OO.271.2.2020

W związku z zapytaniami od Wykonawcy Wójt Gminy Zawady reprezentujący Gminę Zawady jako zamawiającego w postępowaniu na: „**Montaż instalacji fotowoltaicznych dla budynków Gminy Zawady**”, przekazuje, zgodnie z art. 11 ust. 8 ustawy z dnia 29 stycznia 2004 r. – Prawo zamówień publicznych. (t. jedn. Dz. U. 2019 poz. 1843 ), treści zapytań i odpowiedzi.

#### **Pytania i odpowiedzi na zapytania:**

Szkola Podstawowa im. św. Jana Pawła II w Zawadach  
WIDOK ZŁĄCZY POMIAROWYCH INSTALACJI ODGROMOWEJ

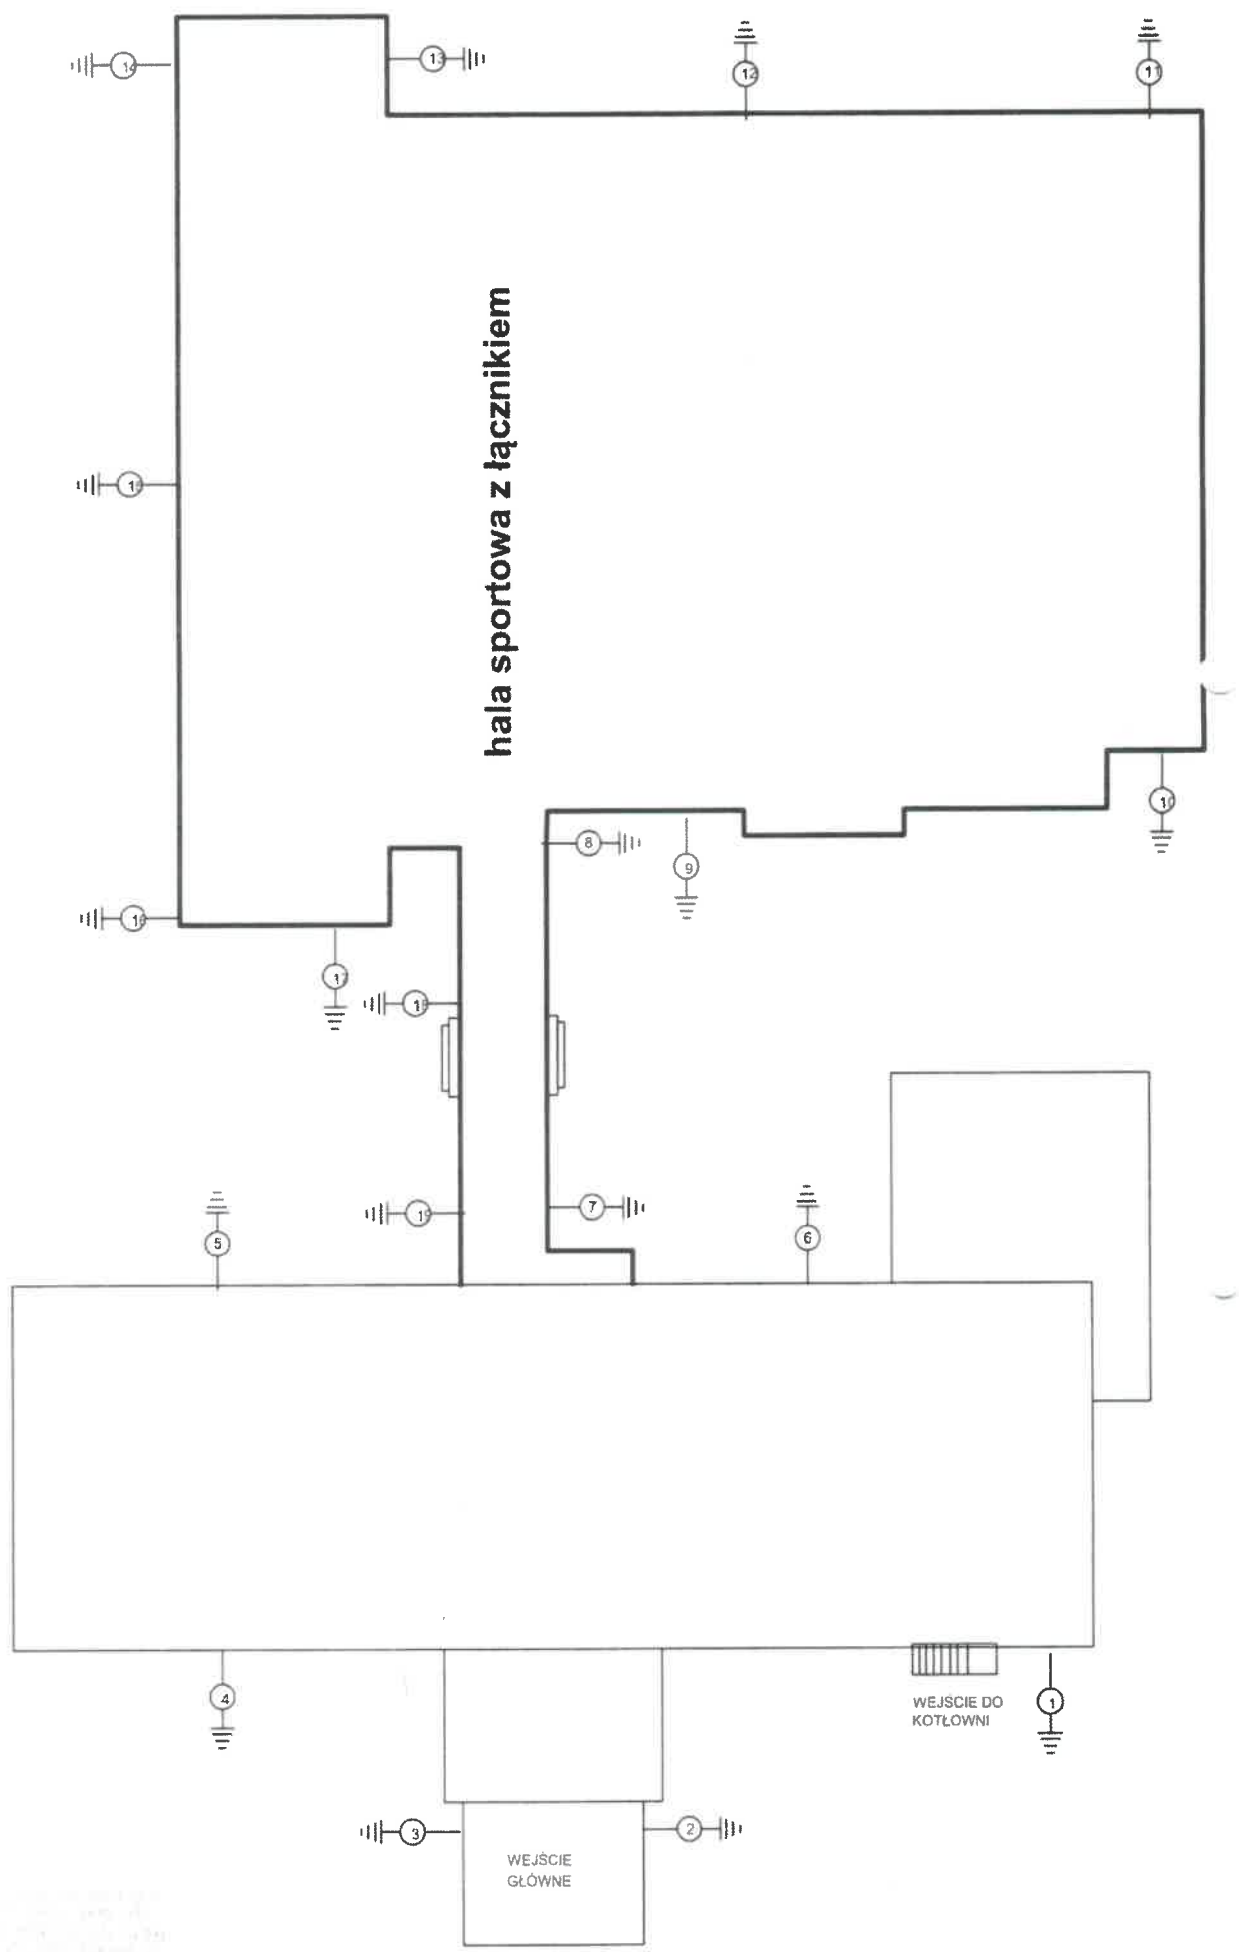
6. Czy Budynek Szkoły Podstawowej w Zawadach jest wyposażony w instalację odgromową? Czy Zamawiający przewiduje ingerencję w instalację odgromową, jeżeli tak to jaką?

Odpowiedź: Budynek Szkoły Podstawowej w Zawadach jest wyposażony w instalację odgromową. Zamawiający dopuszcza podłączenie instalacji fotowoltaicznej do tej instalacji pod warunkiem zapewnienia działania instalacji odgromowej zgodnie z obowiązującymi przepisami. W załączeniu Protokół Nr2/U/2017 z pomiarów rezystancji uziomów oraz widok złączy pomiarowych.
